SEGELFLYGETS TEKNISKA MEDDELANDE  
LUFTVÄRDIGHETSDIREKTIV

L-1183

Scheibe  
SF 28

## Förstärkning av luftbromsmekanism

Skiss över förstärkning av brythjulsfäste för  
luftbromsmanövrering SF 28.

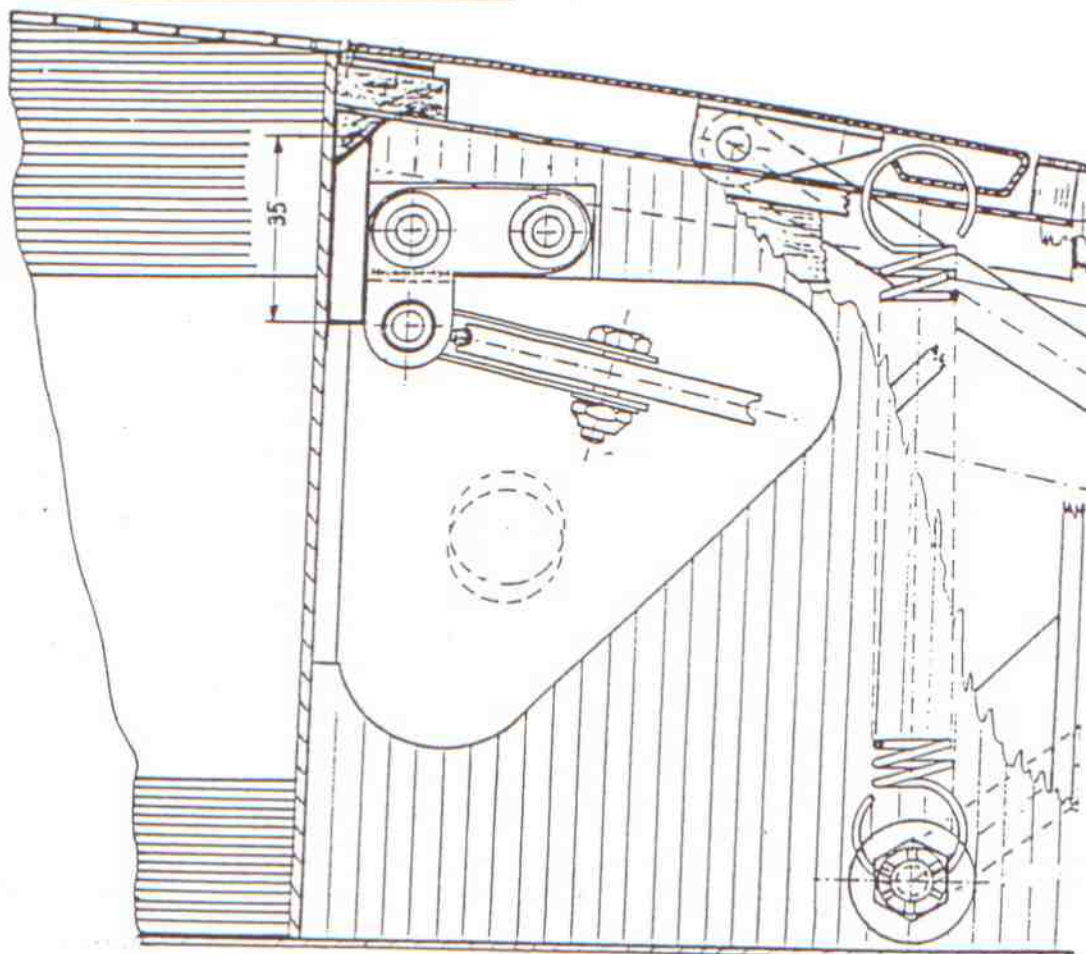
1. Berörda typer: SF 28 A "Tandem-Falke", S/N 5701  
t.o.m. 5742.
2. Tidsfrist: Årstillsyn, dock senast 1989-04-30.
3. Orsak: Brott i infästningen för en lintrissa till luftbromswiren har inträffat, med resultat att endast en luftbroms gått ut.

4. Åtgärder:
  1. Kontrollera genom inspektionsluckorna på vingundersidorna vid sprygel 8 om förstärkningslisterna enligt fig redan finns. Om så är fallet, fordras inga ytterligare åtgärder.

2. Duken tages bort på vingundersidorna i erforderlig utsträckning. Om sprygeln är skadad vid lintrissans infästning lagas detta först.
  3. Förstärkningslistor 20 x 7 x 35 mm inlimmas enligt fig. Rengör och rugga upp de ytor som skall limmas.

4. Förstärkningslistorna primas och duken repareras, dopas och lackeras.
5. Genomförande: Utföres av segelflygtekniker och införes i MoR - journal samt flygplansjournal.

6. Material: Furulist, 2 st 20 x 7 x 35 mm enligt fig.  
Lim: Aerodux 185
7. Referenser: Scheibe TM 770-16  
LBA LTA 88-30
